Tillæg til:
Anmodning om tilsynssag til Ankestyrelsen — Det kommunale tilsyn

Vedrørende:
Aarhus Kommunes opgørelse af anvendelsen af rammen på ca. 20 mio. kr. i VVM-tilladelsens vilkår 7 for Giber Ringvej

Udarbejdet af:
Giber Ringvej Gruppen (GRG)

B1, Letbane-volden — udsnit af bilag 61 ved Oddervej og letbanen (Bro nr. 16), hvor GRGs høringssvar udpegede volden (bilag 22, s. 4). Kortet navngiver ikke de røde arealer og angiver ikke, hvilket af dem der er letbanevolden.

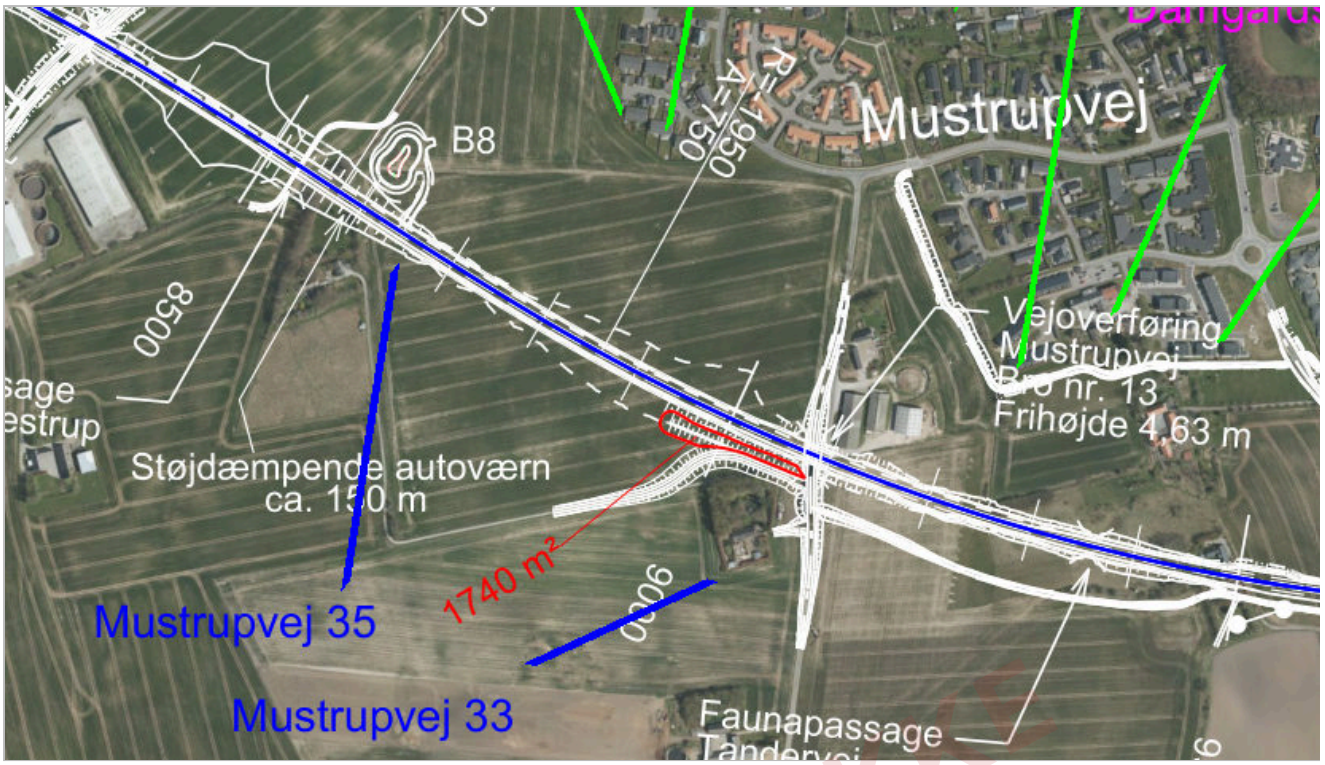
I sin skriftlige besvarelse af GRGs høringssvar (november 2024), jf. bilag 22, s. 5–6, har Rambøll for fire af de påberåbte tiltag tiltrådt de forhold, GRG påpegede. For letbanevolden skrev Rambøll udtrykkeligt, at den ikke er et støjtiltag, og for Testrup-volden fulgte det samme i marts 2026. **Ingen af disse forbehold fremgår af det sammenfattende notat**, der efterfølgende er fremsendt til GRG:

B2 hører efter rådgiverens egen forklaring til basisprojektet. Et anlæg, der er *"en del af projektet for at skabe adgang til ejendomme"*, er hverken supplerende eller øget støjdæmpning; det er en del af det, byrådsbeslutningen betegner som det, der *fastholdes*. Der gøres ikke gældende noget om anlæggets lovlighed i øvrigt.

B3, Testrup-volden — udsnit af bilag 61 ved Testrup, hvor kortet markerer to røde arealer syd for vejen.

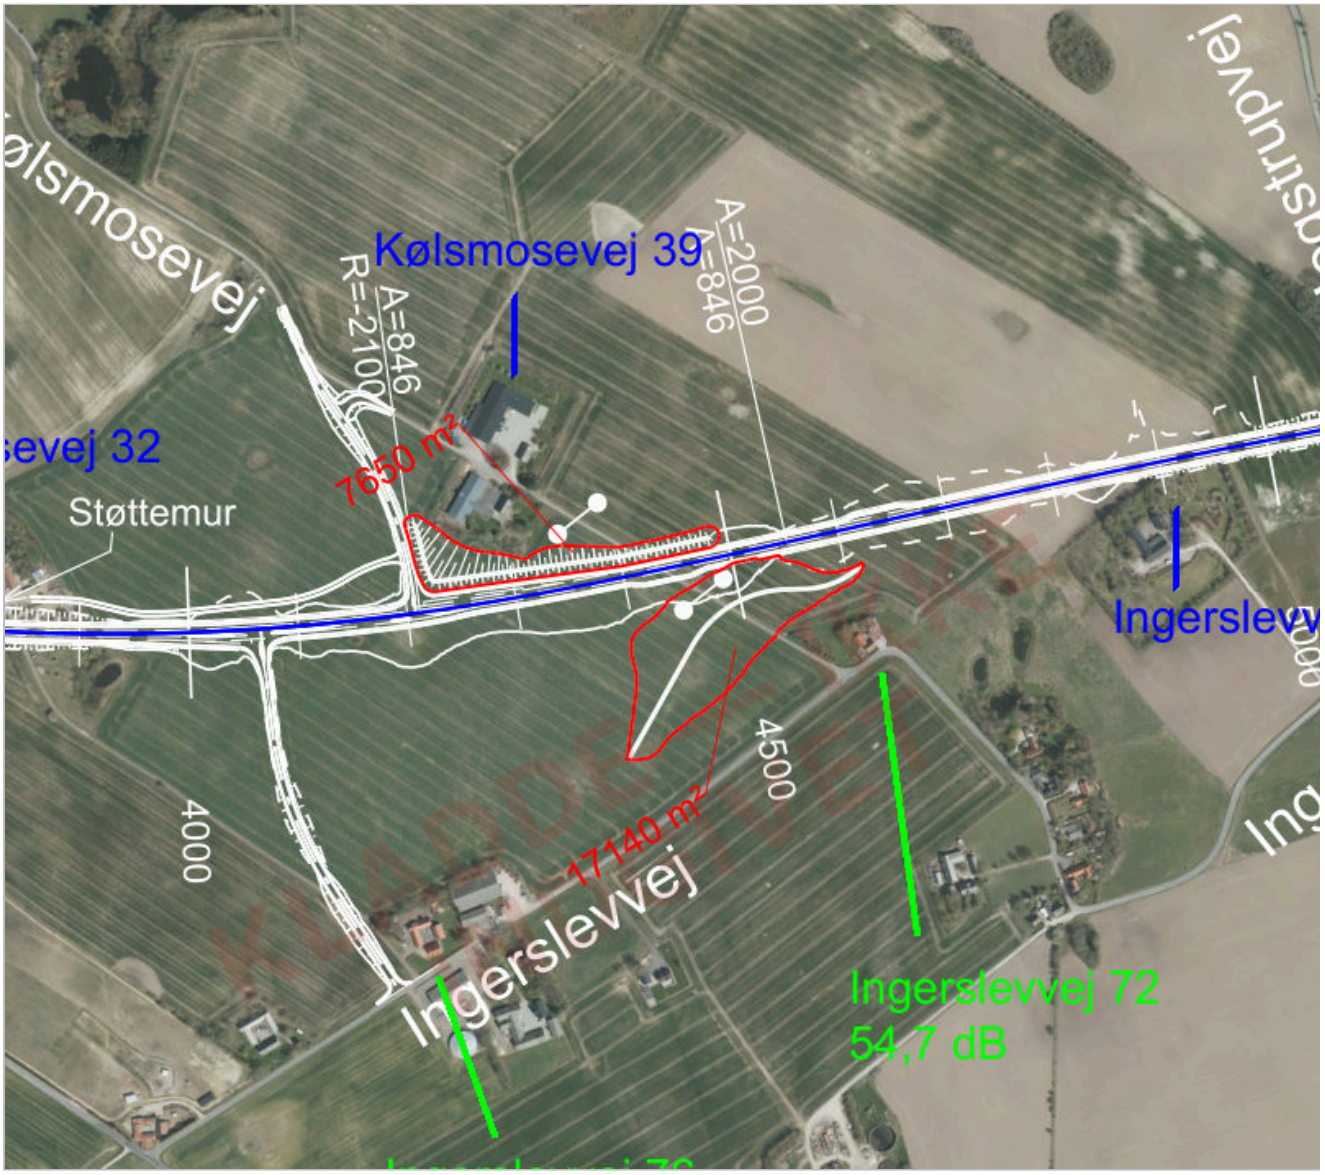
B3 er godkendt med en begrundelse, der ikke angår støj. Anlægget ved Testrup Højskole er meddelt landzonetilladelse den 24. marts 2021 til *"etablering af bakker ved Testrup Højskole på Tingskovvej 12"*. Efter det for GRG oplyste nævner tilladelsen ikke støj, men begrunder med udsynet: *"Vi har herudover lagt vægt på, at bakkerne/volden vil medvirke til, at der fra højskolen ikke er direkte udsigt til Beder-Bering vejen."* Det svarer til Rambølls senere tilkendegivelse om samme anlæg: *"Den er ikke anlagt som støjvold."*

Forholdet er forelagt forvaltningen som spørgsmål C4 i afklaringsnotat 2 af 8. april 2026 — *"[j]ordvoldene er godkendt med henblik på at afskærme udsynet til vejen (visuel afskærmning, ikke støj). (…) Er volden et støjtiltag?"* — jf. bilag 12, s. 4. Spørgsmålet er ikke besvaret.

Landzonetilladelsen er ikke blandt bilagene; kommunens link hertil er ikke længere aktivt. Citatet gengives efter GRGs henvendelse af 7. november 2023, jf. bilag 33, s. 3, som forvaltningen ikke har bestridt. Ankestyrelsen anmodes om at indhente tilladelsen fra kommunen.

B4, Kølsmosevej/Ingerslevvej — udsnit af bilag 61. Screeningsafgørelsen angår volden syd for vejen, som efter afgørelsen dækker 17.200 m². Kortet påtegner arealet syd for vejen 17140 m². Det røde areal nord for vejen (7650 m²) er et andet anlæg.

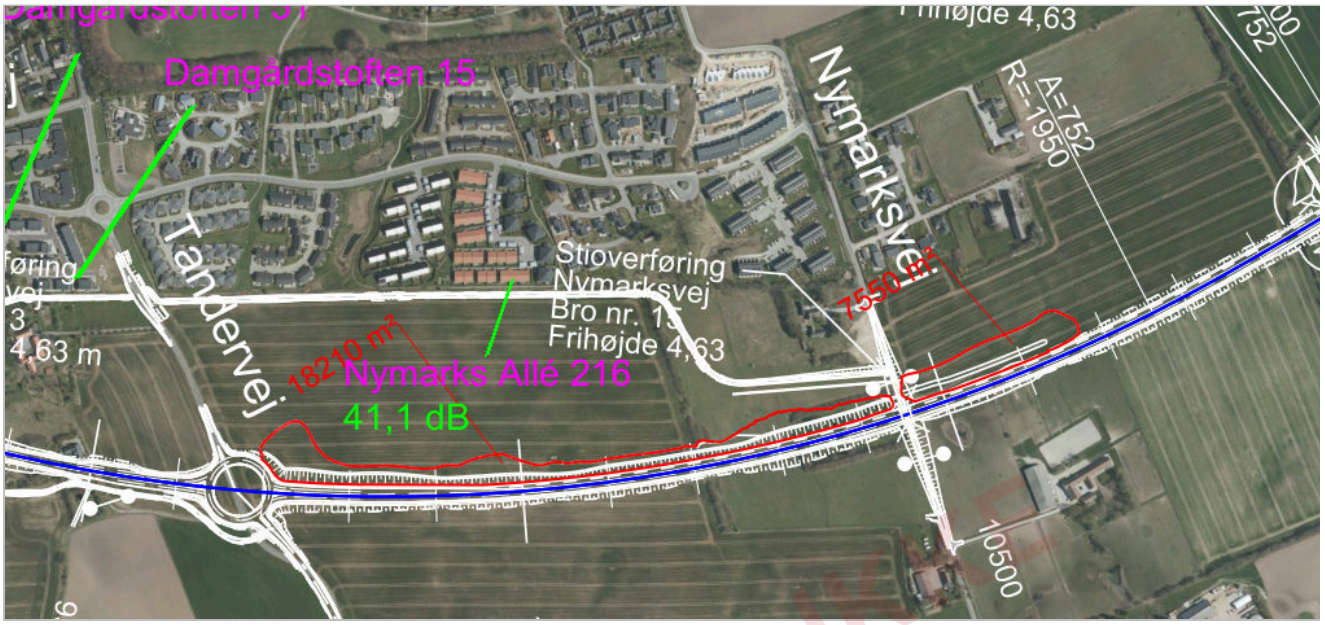
B4 er afgjort af kommunen selv — halvandet år før striden opstod. I miljøvurderingsscreeningen af 26. januar 2022, jf. bilag 24, s. 2, konkluderer Aarhus Kommune — Plan, Byggeri og Miljø:

> *"(…) da der i projektet ikke er medsendt dokumentation for ej heller lagt vægt på at jordvolden har en støjdæmpende effekt anses projektet primært som **et anlæg til bortskaffelse af affald** (…)"*

> *"Så vidt vides, indgik etablering af den aktuelle jordvold **ikke** som en del af VVM-redegørelsen ej heller **VVM-tilladelsens vilkår 7**, som omhandler ekstra støjafskærmning."*

Landzonetilladelsen dagen efter nævner slet ikke støj. Den gengiver ansøgerens formål, *"visuel afskærmning"* (bilag 6, s. 1), og lægger vægt på, at volden skærmer visuelt for vejen og *"desuden [vil] virke som en barriere mellem vej og bebyggelse"* (s. 3). Den bærende sætning er den anden af de to citerede: henføringen under miljøvurderingslovens bilag 2 er en screeningskategori, men konstateringen af, at volden ikke

indgik i vilkår 7, er myndighedens egen, og den er trods sit forbehold (*så vidt vides*) aldrig korrigeret. At samme anlæg godt et år senere optræder som ét af *"16 støjvolde"* i puljeopgørelsen — uden at nogen faktisk omstændighed ved det er ændret — modsiger kommunens egen samtidige, skriftlige afgørelse.

B5, Nymarks Allé — udsnit af bilag 61 mellem Tandervej og Nymarksvej. Det lange røde areal nord for vejen er påtegnet 18210 m².

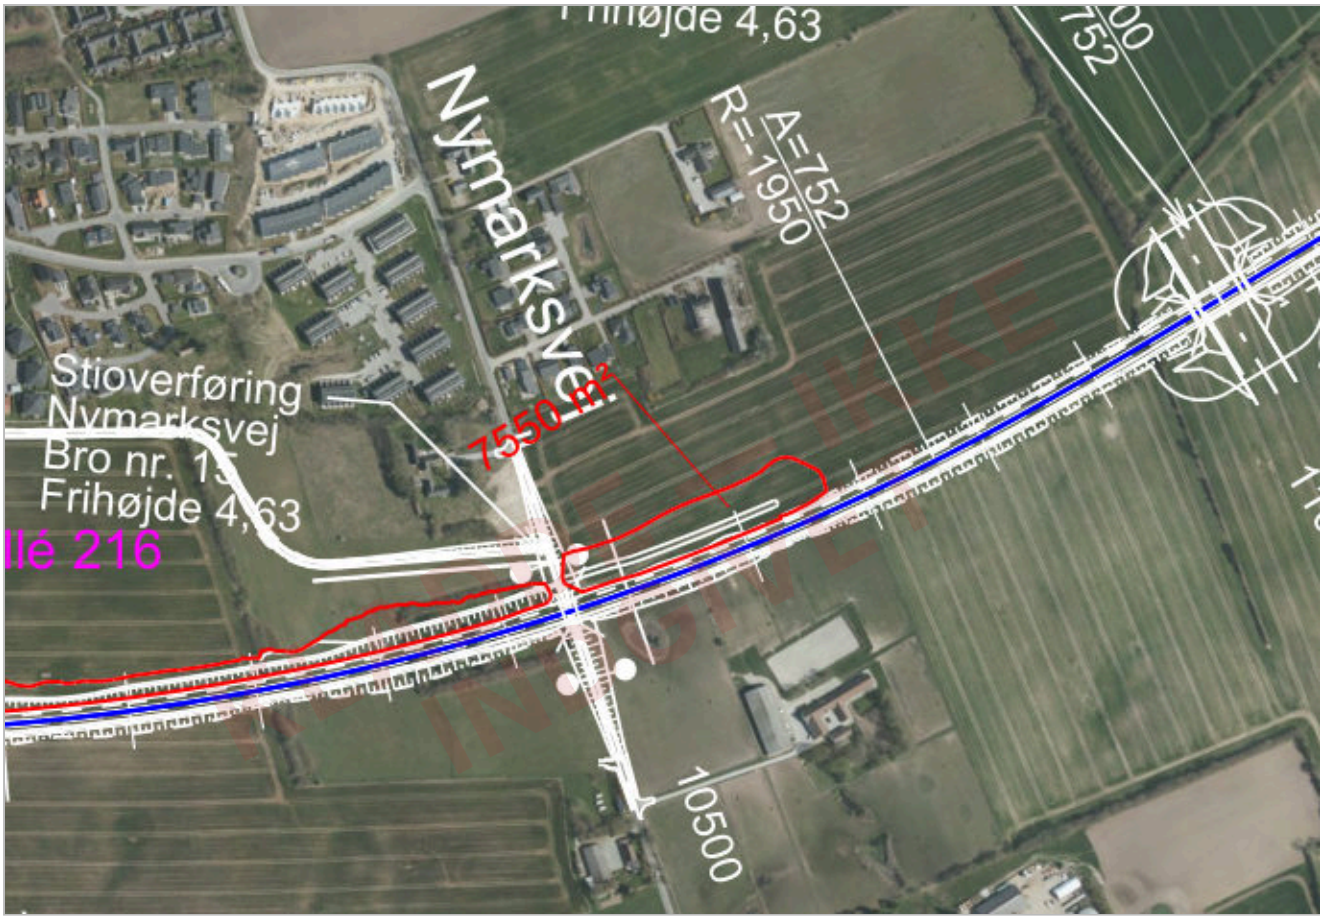
Langs nordsiden af vejen mellem Tandervej og Nymarksvej er jorden hævet ca. 1 meter over terræn på en strækning af ca. 750 meter. Kommunen har givet to forskellige forklaringer på, hvad anlægget er.

I 2019 blev det ansøgt og godkendt som støjvold. Rambøll ansøgte den 1. maj 2019 på Aarhus Kommunes vegne om landzonetilladelse til *"en støjvold Mellem Tandervej og Nymarksved ved Mårslet"*, jf. bilag 32, s. 5. Tilladelsen gengiver ansøgningens beskrivelse af anlægget, jf. bilag 32, s. 1:

Kommunen meddelte tilladelsen den 27. maj 2019 og lagde herved udtrykkeligt vægt på støjhensynet. Formålet angives som *"at begrænse støjpåvirkningen af omkringliggende ejendomme"*, og i begrundelsen anføres, *"at der er tale om en støjvold, der nedbringer støjen fra vejanlægget på de nærliggende bebyggelser."* At der er tale om samme anlæg, fremgår af ansøgningens Figur 1, hvor volden er indtegnet langs sydsiden af boligbebyggelsen ved Nymarks Allé fra Tandervej til Nymarksvej — samme strækning og samme skråningsanlæg 1:10, som Rambøll i 2026 betegner dyrkningsskråninger.

> *"Støjtiltagene der er udført på nordsiden af Giber Ringvej mellem Tandervej og Nymarksvej, er udført som dyrkningsskråninger med en flad hældning på 1:10. Formålet er netop at de ikke er synlige i landskabet, i overensstemmelse med anbefalingerne i VVM-rapporten. (Afsnit 17.1.1 Afværge og overvågningstiltag, Landskab s 244 i originalt dokument)"*

Det, der bestrides. Det bestrides ikke, at anlægget er etableret, at det har en vis støjmæssig virkning, eller at en støjvold hensigtsmæssigt kan udformes med flade skråninger, så arealet efterfølgende kan dyrkes — en sådan udformning tjener netop tillige vilkår 2's krav om landskabelig tilpasning. Spørgsmålet er ikke, hvad anlægget kaldes, men om det er dokumenteret som den **supplerende** ("øgede") støjdæmpning, vilkår 7 kræver. Det er det ikke:

- **Prisen er ikke udskilt, og den beregnede virkning ligger i kortets laveste interval.** Anlægget indgår i opgørelsen over rammens anvendelse som en af de volde, der samlet er anslået til ca. 18,5 mio. kr. Hvor stor en del af beløbet det udgør, er ikke oplyst. Virkningen er derimod beregnet: Rambølls effektkort af 29. juli 2019, jf. bilag 10c, viser ved Nymarks Allé en ændring i støjniveauet i kortets laveste interval, mellem 1 og 2 dB, og fladen når kun ind over de sydligste boliger. Kortet viser den samlede virkning af *"støjvolde, støjskærme og yderligere afgravning"* (bilag 10a, s. 5); de 1–2 dB er derfor ikke nødvendigvis voldens alene.

- **Virkningen falder hovedsagelig på åbent land.** Samme effektkort viser, at den beregnede effekt i altovervejende grad falder på åbent land, og at skråningen er anlagt, hvor vejen i forvejen er ført ned i terrænet og dermed allerede afskærmet. Boligbebyggelsen længere mod vest — mellem Tandervej og Mustrupvej, hvor vejen ligger hævet — er ikke tilgodeset. Vilkår 7 kræver øget støjdæmpning *ved Mårslet*; et tiltag, hvis virkning hovedsagelig falder på marken, opfylder ikke det formål. Indvendingen angår tiltagets **placering**, ikke størrelsen af dets virkning.
